WARSZAWSKI UNIWERSYTET MEDYCZNY  
MEDICAL UNIVERSITY OF WARSAW

Nasz znak  
AEZ/362/261./2018/WO

**Odpowiedzi na pytania i zmiana treści specyfikacji istotnych warunków zamówienia**

Działając na podstawie art. 38 ust. 2 i 4 ustawy z dnia 29 stycznia 2004 r. Prawo zamówień publicznych (Dz. U. z 2017 r., poz. 1579 ze zm.), zwanej dalej „ustawą”, Warszawski Uniwersytet Medyczny, ul. Żwirki i Wigury 61, 02-091 Warszawa, Zamawiający w postępowaniu pn. *Dostawa urządzeń laboratoryjnych i medycznych w podziale na pakiety*, znak sprawy AEZ/S-002/2018, informuje że wpłynęły pytania, na które Zamawiający udziela następujących odpowiedzi:

#### **Pytanie 1.4**

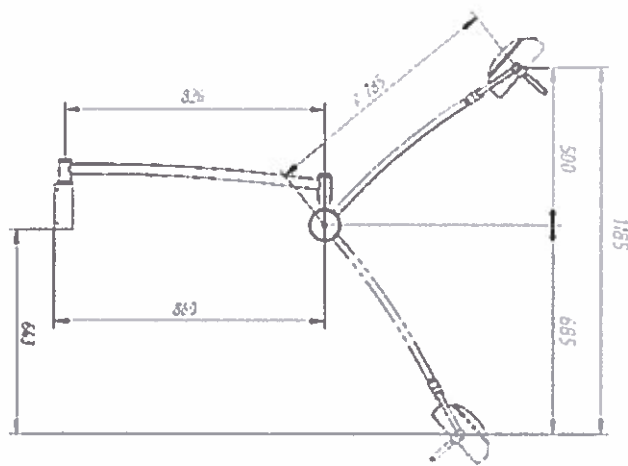
Czy Zamawiający dopuści lampę ścienną z wysięgnikiem dwuramiennym, gdzie długość każdego ramienia wynosi: 826 mm i 785 mm jak na zdjęciu poniżej.

Proszę o podanie z jakiego materiału wykonana jest ściana na której będzie dokonany montaż lampy?

Czy w miejscu montażu doprowadzone są wszystkie potrzebne przewody do podłączenia lampy? Jeśli nie to czy wykonawca musi je doprowadzić we własnym zakresie i jaka jest odległość do rozdzielni?

Czy w miejscu montażu wisi już jakaś lampa, jeśli tak to proszę o podanie producenta i modelu?

Czy Zamawiający wyrazi zgodę na lampę ze średnicą czaszy wynoszącą 215 mm? Wielkość czaszy nie powinna stanowić kryterium wykluczającego jeśli lampa spełnia pozostałe istotne wymagania dotyczące oświetlenia.

Co Zamawiający rozumie poprzez: Sterowanie - Parametry światła: za pomocą przycisków na czaszy lampy?

Czy Zamawiający wymaga lampy z regulacją natężenia oświetlenia ?

Czy Zamawiający zrezygnuje z uruchomienia, montażu i szkolenia, a dopuści wysyłkę lamp firmą kurierską? Sprzęt zarówno prosty w obsłudze jak i montażu, dla wykwalifikowanego personelu nie powinien sprawić żadnych problemów. Rezygnacja z tego wymogu pozwoli uniknąć dodatkowych (niepotrzebnych) kosztów, które podwyższą znacznie wartość oferty.

Zamawiający dokonuje zmiany treści poz. 7 w kolumnie 2 Formularza wymaganych warunków technicznych, stanowiącego Załącznik nr 2.6 do SIWZ, nadając nowe brzmienie: „Łączny wysięg ramion”

Zamawiający wyjaśnia, że ściana na której będzie montowana lampa zbudowana jest z cegły.

W miejscu montażu lampy dostępna jest instalacja niezbędna do podłączenia lampy.

W miejscu montażu nie jest zamontowana żadna lampa.

Zamawiający podtrzymuje wymagania dotyczące średnicy czaszy wynoszące „Średnica czaszy: 250-300 mm”

Zamawiający dokonuje zmiany treści poz. 5 w kolumnie 3 Formularza wymaganych warunków technicznych, stanowiącego Załącznik nr 2.6 do SIWZ, poprzez wykreślenie - ~~za pomocą przycisków na czaszy lampy~~, i wpisanie „Włącznik światła na czaszy lampy lub ramieniu lampy”

Zamawiający nie postawił wymagania regulacji oświetlenia.

Zamawiający nie rezygnuje z uruchomienia, montażu i instruktażu oferowanej lampy.
